車載トレーラ 2階荷台接合ピンリコールのお知らせ

リコール届出一覧表

改善箇所説明図

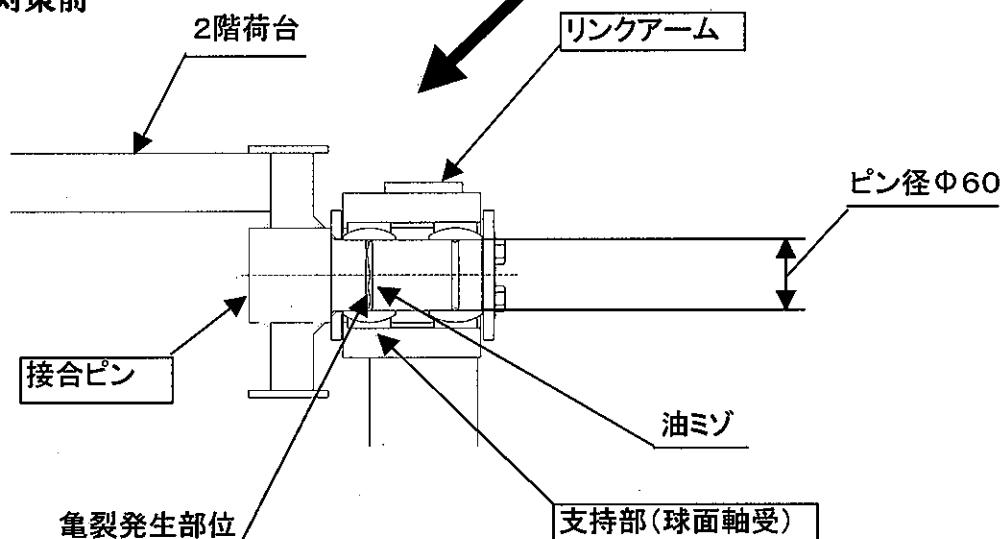
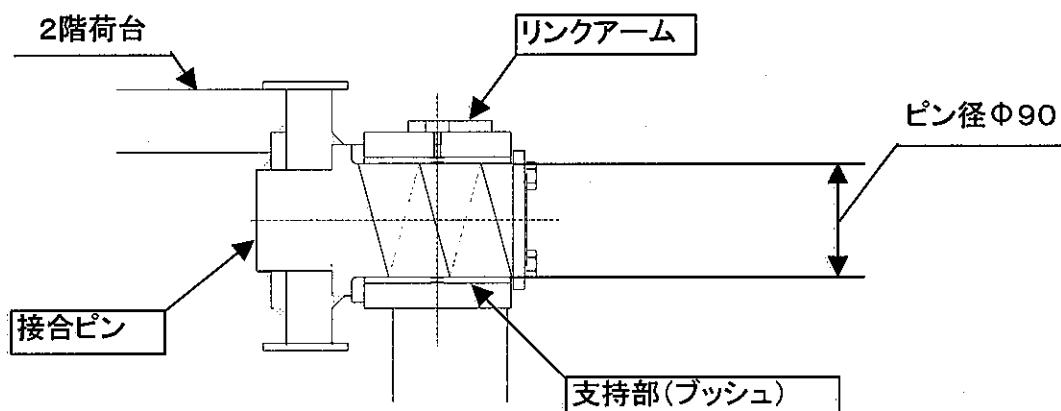
車両運搬セミトレーラの2階荷台を動かすためのリンク機構において、接合ピンの強度が不足しているため、走行時の振動や荷台を動かすことにより接合ピンに亀裂が発生することがある。そのため、そのままの状態で使用を続けると亀裂が進行し、最悪の場合、2階荷台が下がるおそれがある。

全車両、接合ピン及びリンクアームの支持部を対策品に交換する。
